서강대교 북단 외 2개소 승강기 설치 기본 및 실시설계 디자인 심의

(서강대교북단·양화대교북단·동호대교남단)

서울특별시 공공디자인 진흥위원회 심의의결조서

0. 지적사항 반영계획

서강대교 변경 전

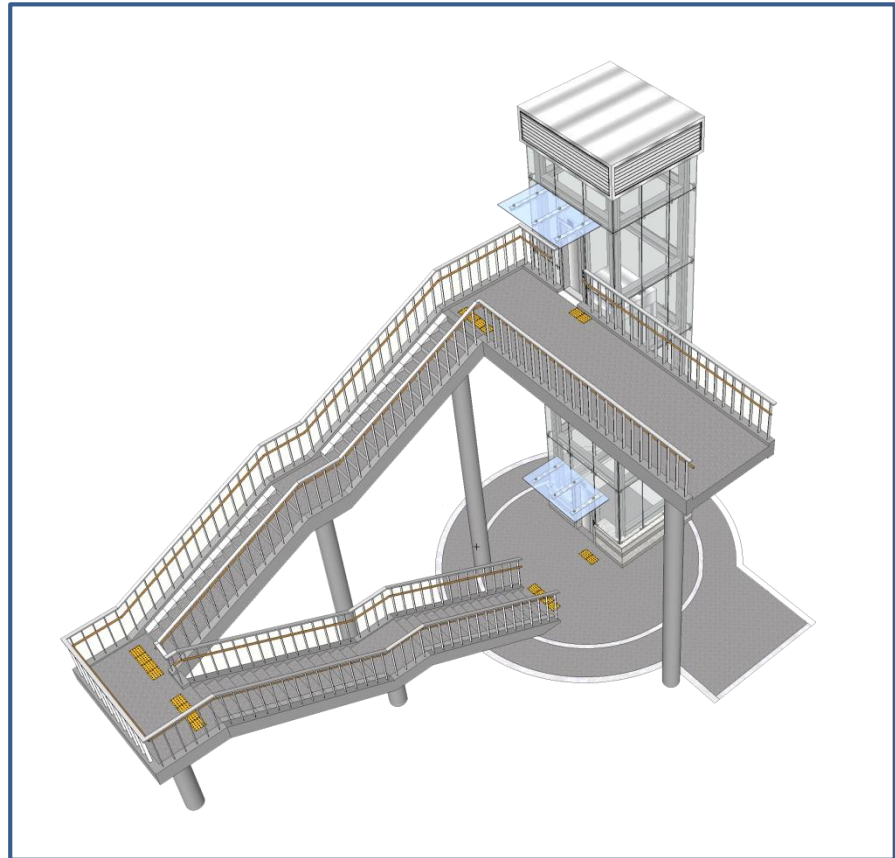
<p>심의의결내용</p>	<p>2. 승강장과 계단의 바닥포장 색채는 무채색을 적용하시기 바랍니다.</p>
<p>반영사항</p>	<p>- 계단 바닥포장색채와 승강장의 색채를 무채색인 기와 진회색을 적용하였습니다.</p>

양화대교 변경 전

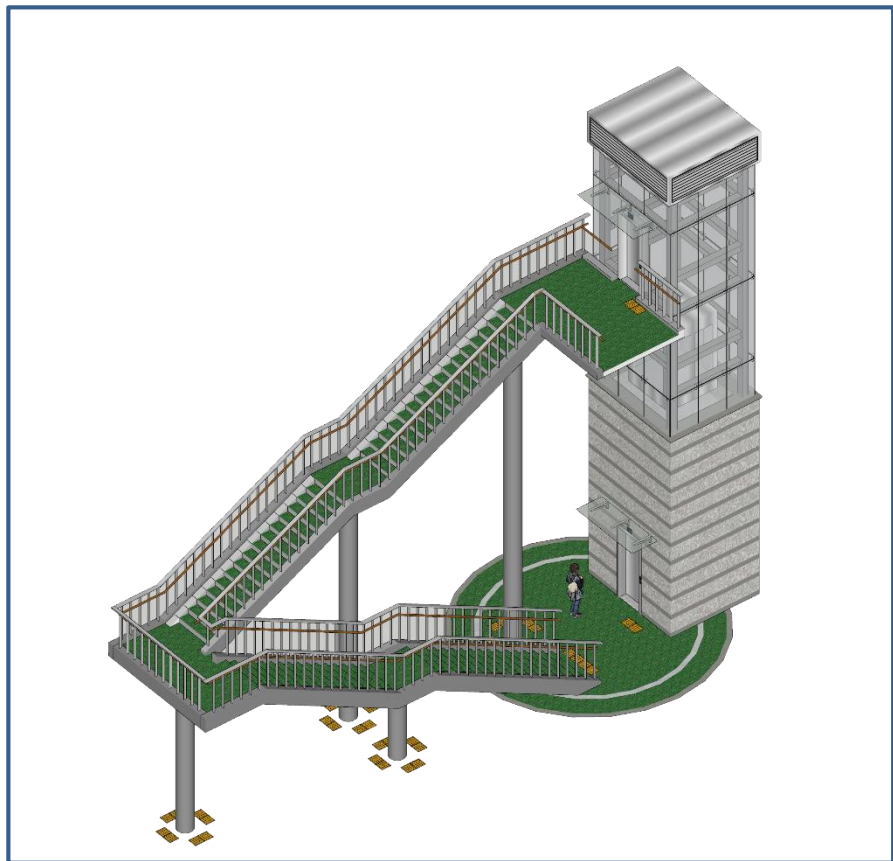
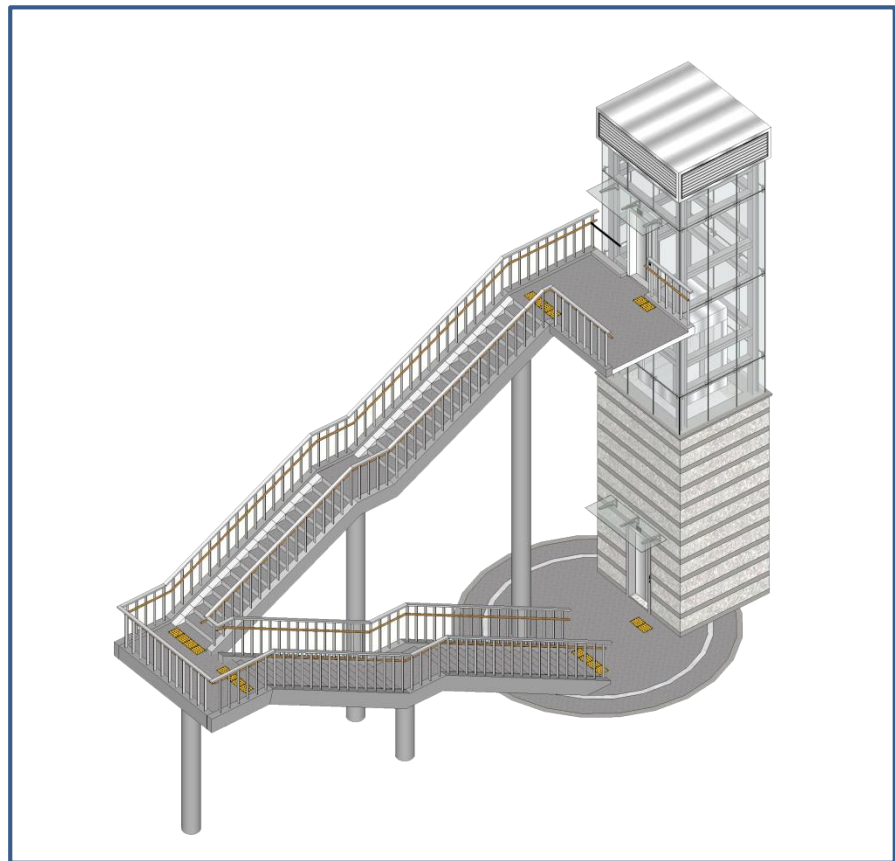
<p>심의의결내용</p>	<p>2. 승강장과 계단의 바닥포장 색채는 무채색을 적용하시기 바랍니다.</p>
<p>반영사항</p>	<p>- 계단 바닥포장색채와 승강장의 색채를 무채색인 기와 진회색을 적용하였습니다.</p>

동호대교 변경 전

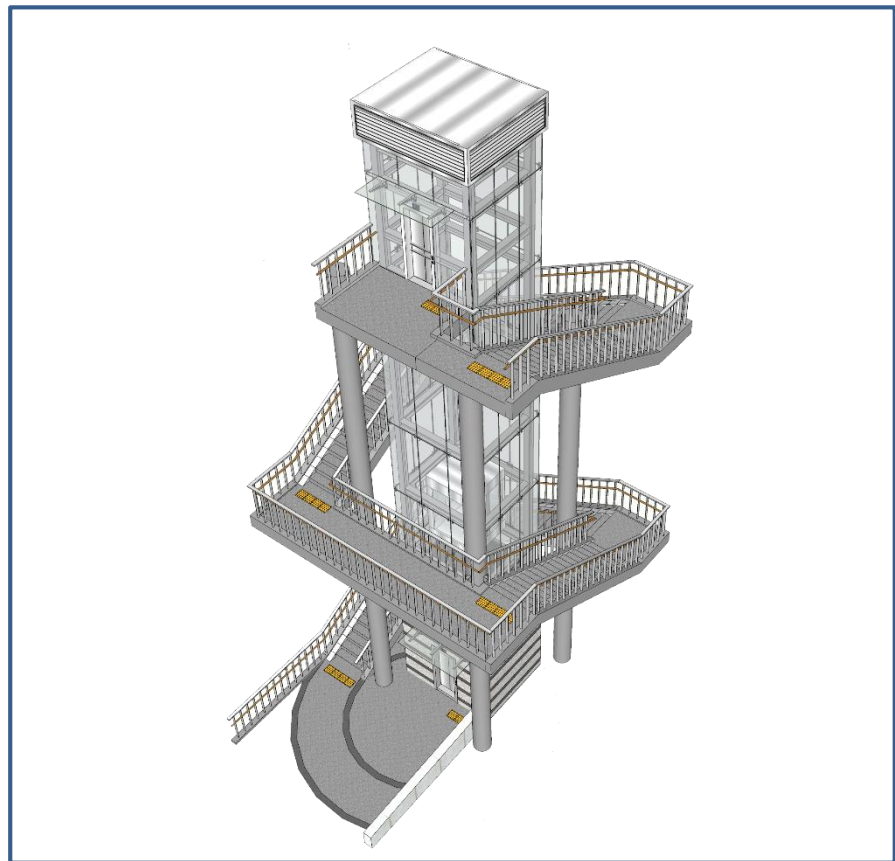
<p>심의의결내용</p>	<p>3. 승강장과 계단의 바닥포장 색채는 무채색을 적용하시기 바랍니다.</p>
<p>반영사항</p>	<p>- 계단 바닥포장색채와 승강장의 색채를 무채색인 기와 진회색을 적용하였습니다.</p>

서강대교 변경 전

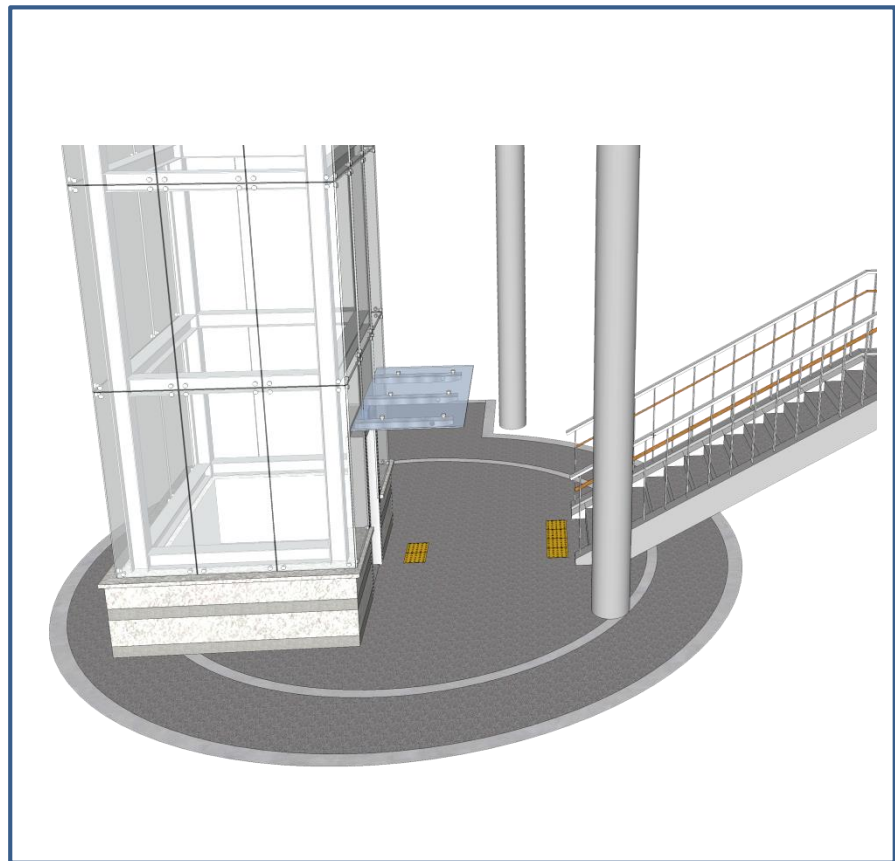
<p>심의의결내용</p>	<p>3. 기둥 주변으로 설치되는 점자블록은 설치기준에 맞추어 재검토하시기 바랍니다.</p>
<p>반영사항</p>	<p>- 승강장 스위치 전면과 계단시작과 끝 지점에 30 cm 띄워 설치하였습니다.</p>

양화대교 변경 전

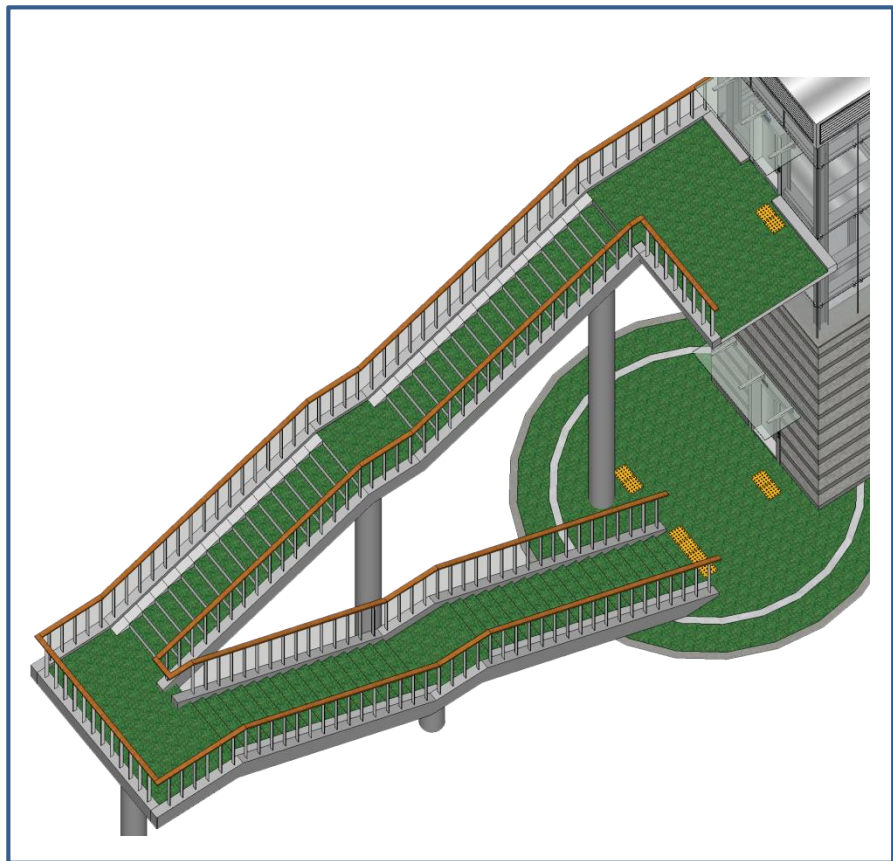
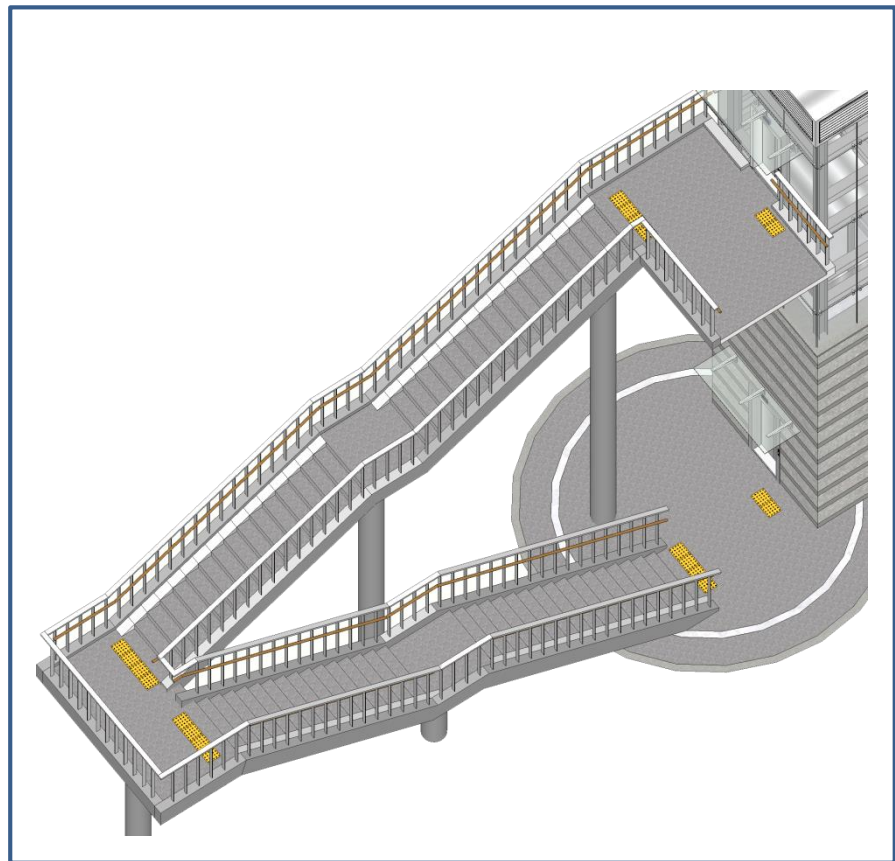
심의의결내용	3. 기둥 주변으로 설치되는 점자블록은 설치기준에 맞추어 재검토하시기 바랍니다.
반영사항	- 승강장 스위치 전면과 계단시작과 끝 지점에 30 cm 띄워 설치하였습니다.
